Projet EOLIEN Ouest Château-Thierry

DEVRON Thibaut

03/03/2021

Rappel : Le projet, présenté par la société Boralex, porte sur la création d'un parc éolien de six éoliennes d'une hauteur totale en bout de pale variant de 175 à 180 mètres, suivant le modèle qui sera retenu, sur le territoire des communes de Lucy le Bocage et Marigny en Orxois dans l'Aisne.

Exemples : PM 2 et PM 3

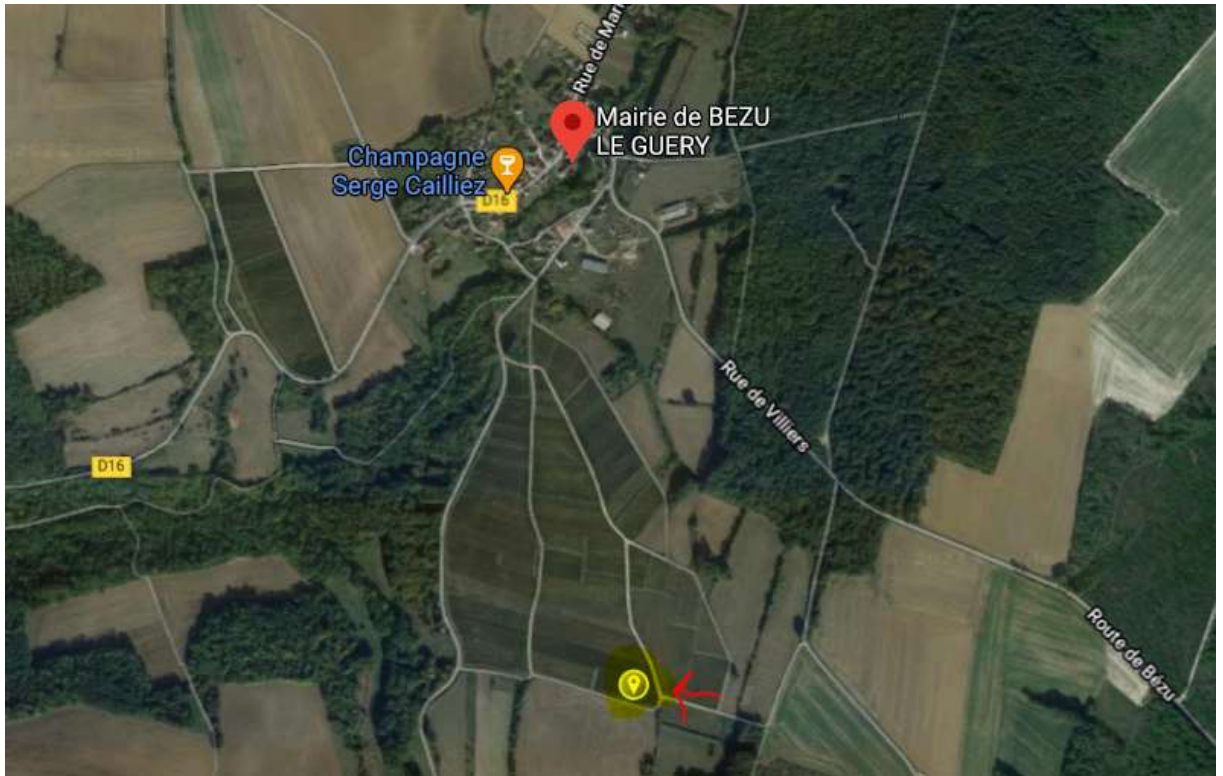
On voit facilement en parcourant le dossier, que les photomontages ne sont pas objectifs et cherchent continuellement à cacher l'impact visuel de ces 6 implantations.

Pourquoi la plupart des photos sont prises alors qu'un arbre, un poteau, ou même l'axe de la prise de vue cache des éoliennes ?

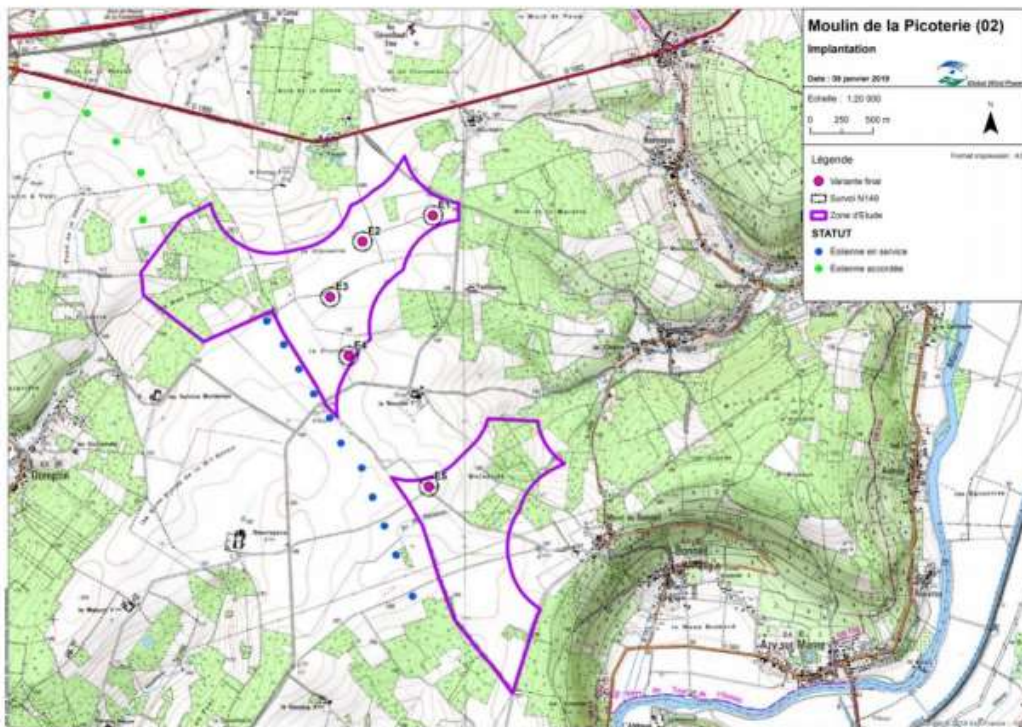
Est-ce volontaire pour cacher un nombre d'éoliennes significatif qui viendra encercler le village de Coupru ? Boralex souhaite-elle cacher les 16 nouvelles éoliennes en plus des 11 éoliennes de la picoterie à nos riverains ?

Peut-on se contenter d'un photomontage réalisé derrière un hangar agricole pour démontrer l'impact des 27 éoliennes autour du centre de ce village ?

La nacelle de l'éolienne E6 sur Marigny-en-Orxois : contexte de proximité avec les lisières du bois de l'assassin à 109m.

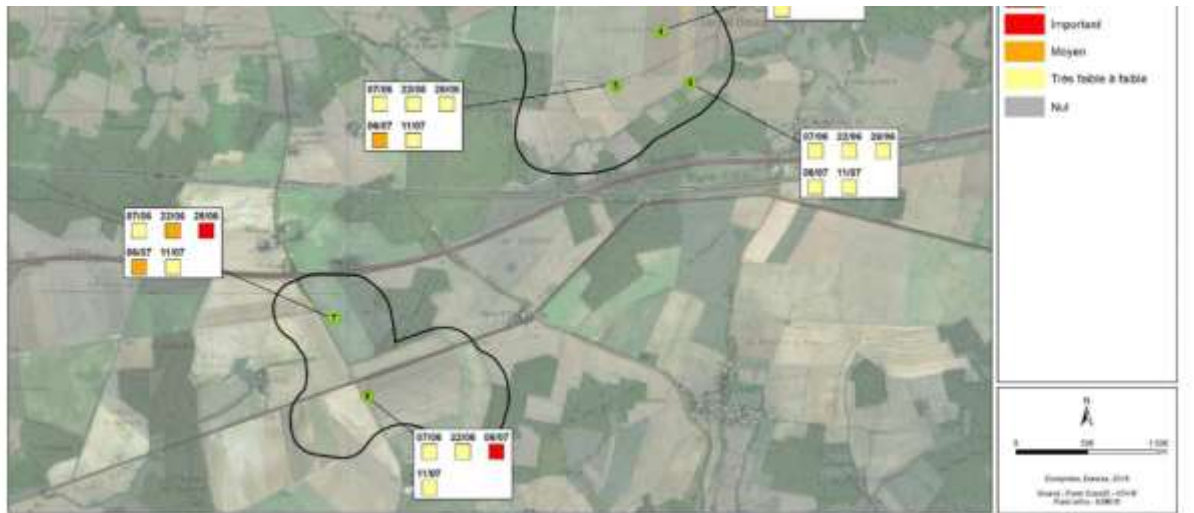
Elles ne respectent pas en cela les recommandations de la SFEPM et d'Eurobats qui demandent d'éviter toute implantation d'éoliennes à moins de 200 mètres des zones boisées (http://www.sfepm.org/pdf/Annexe9_R5.6_annexepdf.pdf).

Carte 11 - Synthèse du risque de projection de glace E04 à E06 (rayon de 375 m autour de l'aérogénérateur)

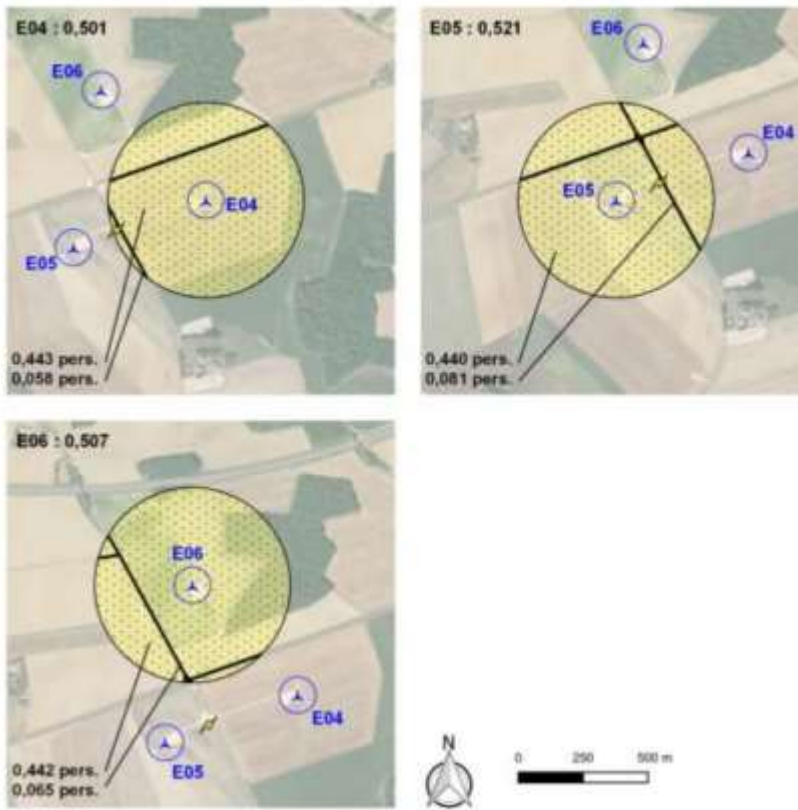
Ces éléments sont pourtant définis sur les cartes de synthèse mais la carte est elle-même fautive car elle oublie que la route RD1003 doit être comptabilisée comme une route structurante (+ de 2000 véhicules/jour).

Carte 38 - Synthèse du risque de projection de pale ou fragment de pale E04 à E06 (rayon de 500 m)

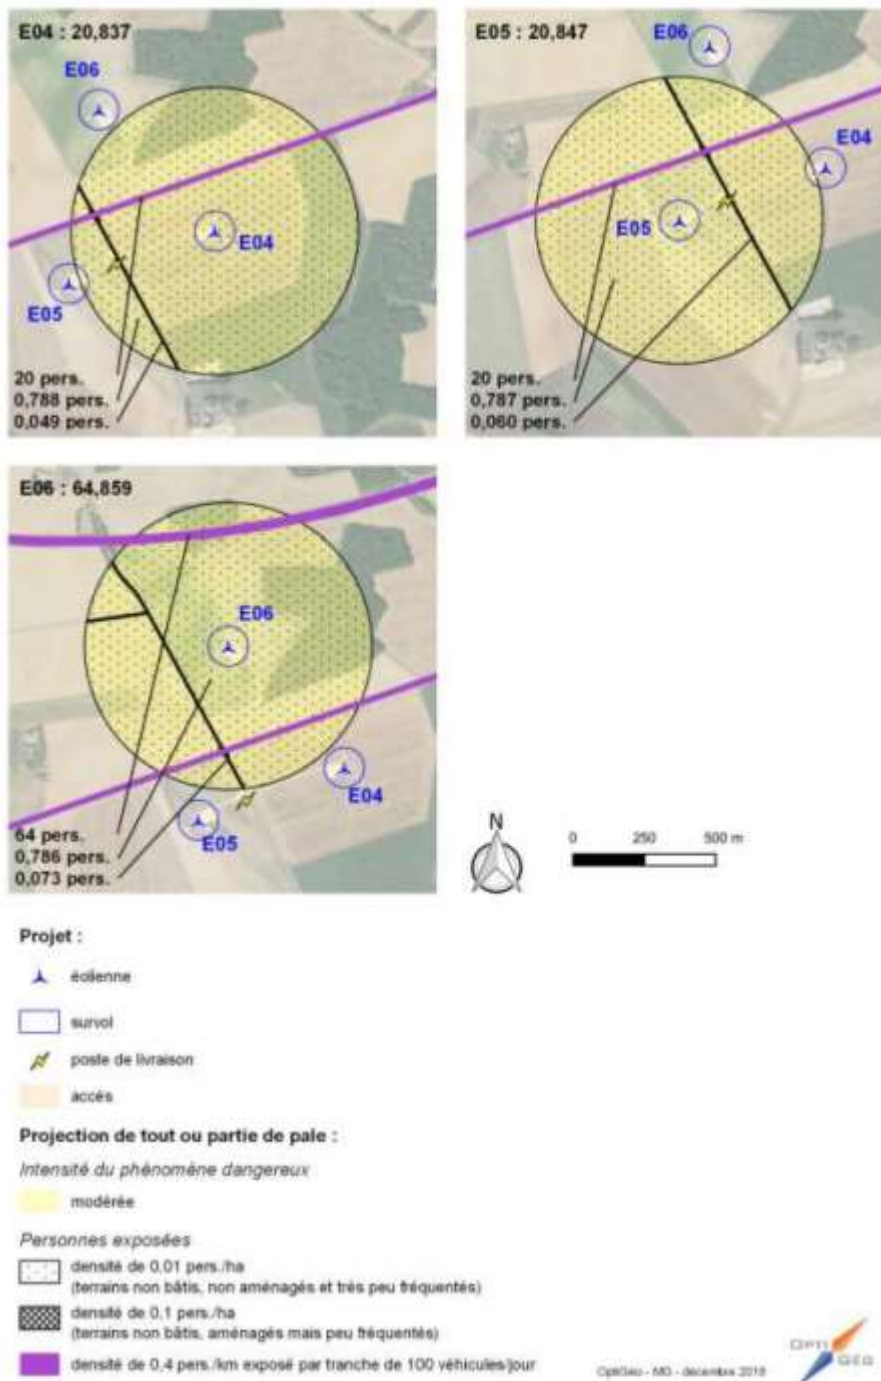
La route structurante est pourtant bien spécifiée sur la carte 38 ci –dessous :

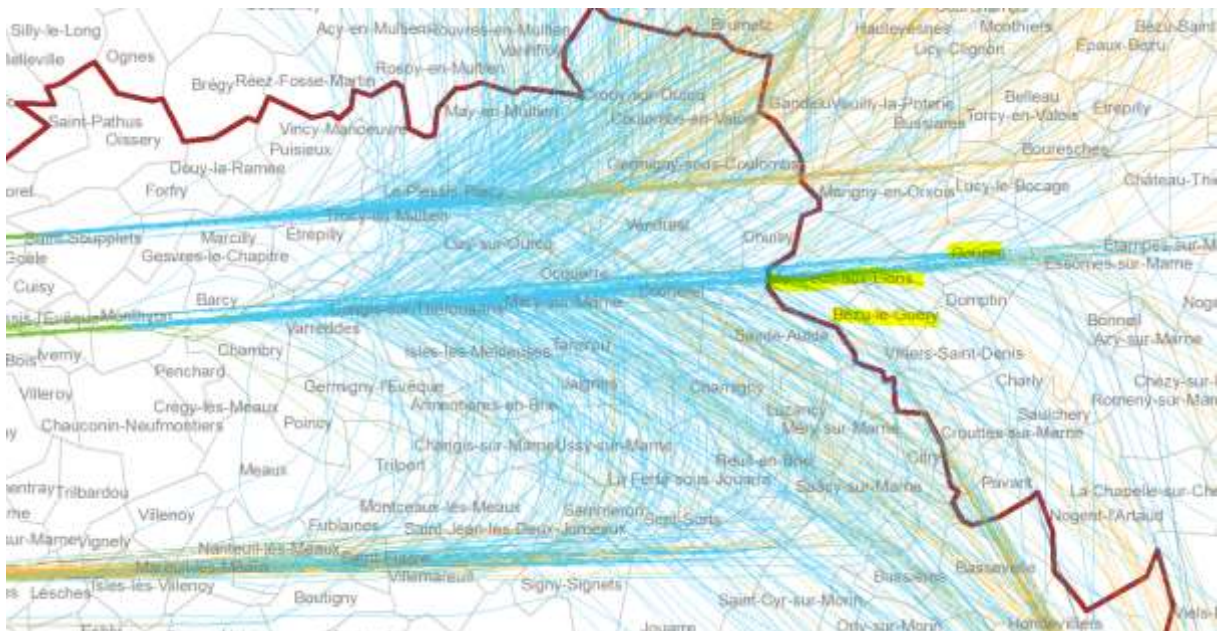
Pourtant, il n'est pas mention des marchandises dangereuses et radioactives dans l'étude de dangers.

Pourriez-vous mettre à jour l'étude de danger en ce sens et la fournir comme demandé à la SNCF ?

Figure 49 : Cartographie avant optimisation - Vent de 7m/s - VESTAS V136 3.45MW STE HH112 m

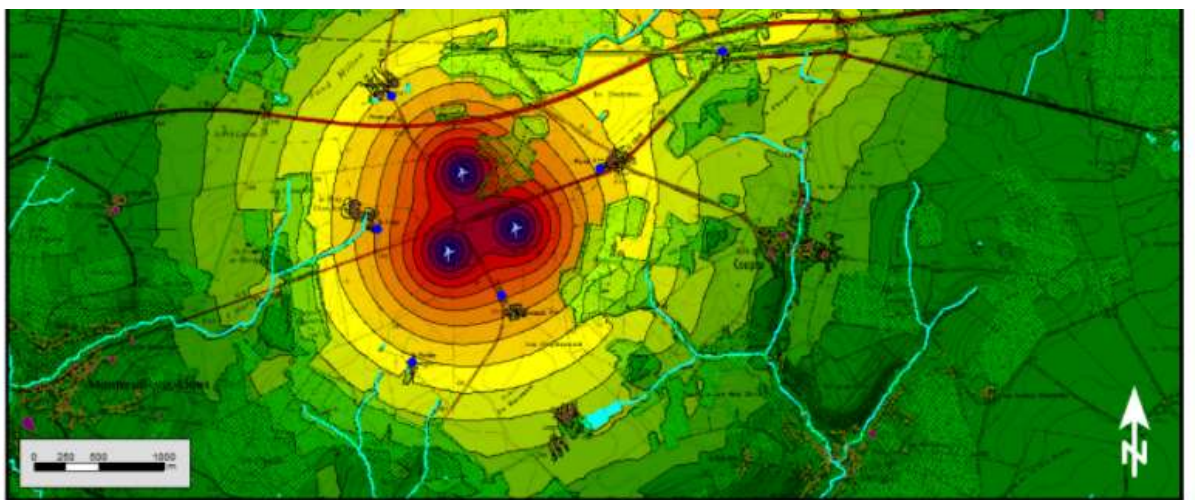
Nous sommes largement touchés sans les optimisations et nous restons touchés après les optimisations prévues.

Etude acoustique bâclée ou imaginaire

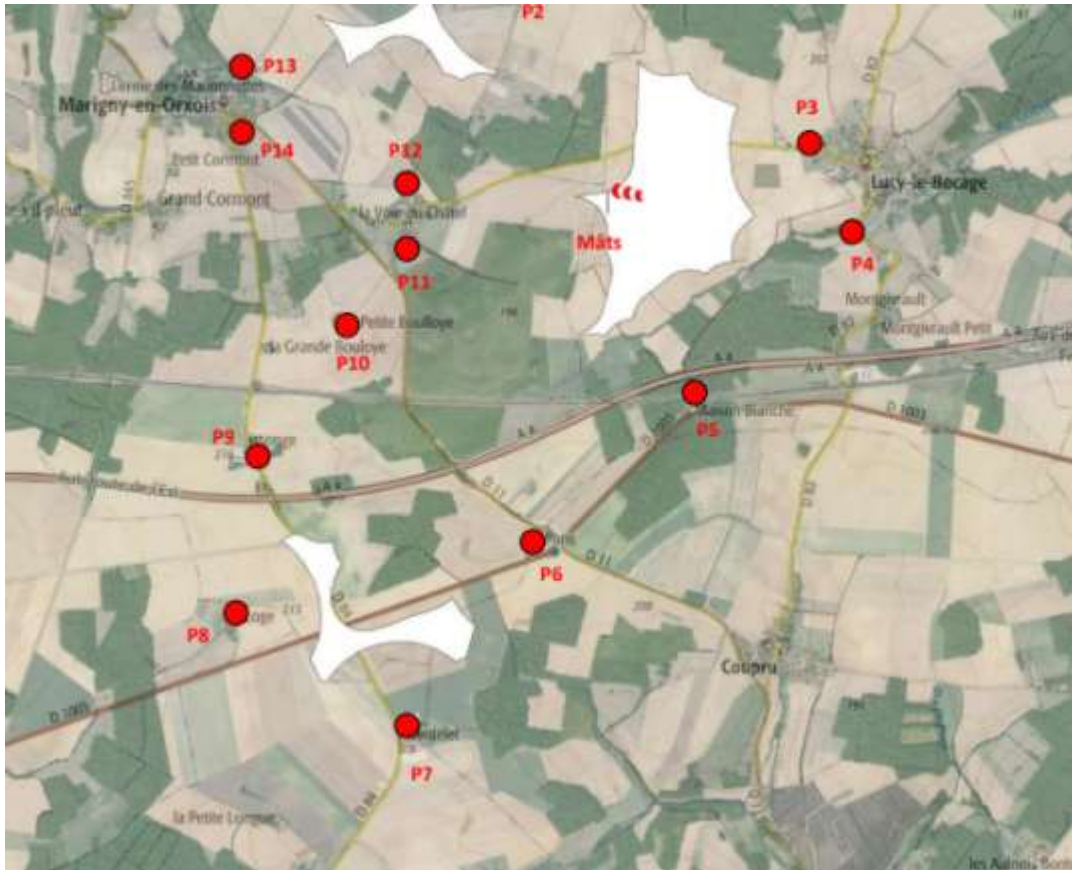
Nous sommes surpris qu'aucune étude de terrain n'ait été réalisée à la Ferme de la Longue, alors qu'elle se trouve à moins de 900 mètres des éoliennes.

Comment laisser penser qu'il n'y aura pas de nuisances sonores quand on nous annonce 36dBA à la Ferme de La Longue alors que le code de la santé publique en autorise 30 ? De quel droit peut-on venir polluer notre ferme et sa tranquillité ?

Dans tous les cas, nous demandons à nous assurer d'un plan de bridage important et l'arrêt complet des pales des trois éoliennes (mise en drapeau) pour les vents du nord et du nord est, soit entre 20 % et 35 % du temps selon la rose des vents long terme et les études météorologiques réalisées.

Figure 4 : Rose des vents long terme

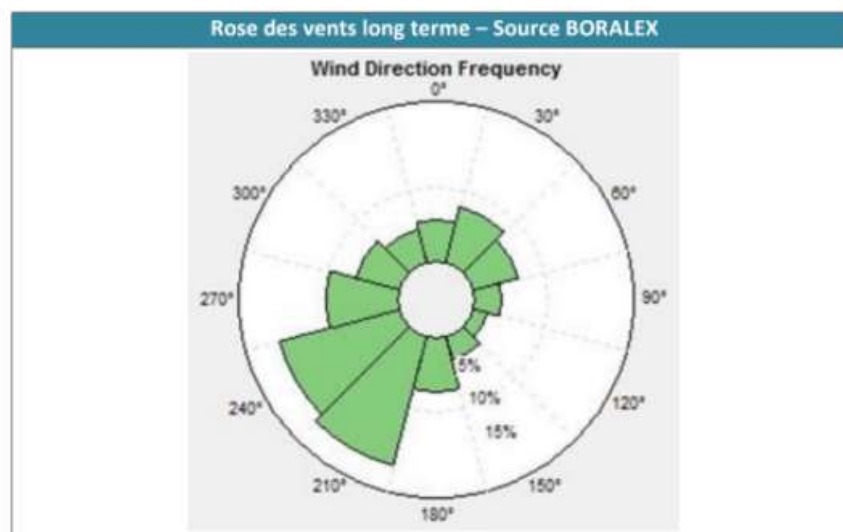
Nous demandons d'ailleurs une réévaluation de cette rose des vents car les chiffres sont incohérents par rapport à l'étude réalisée du 15 octobre au 13 novembre 2018.
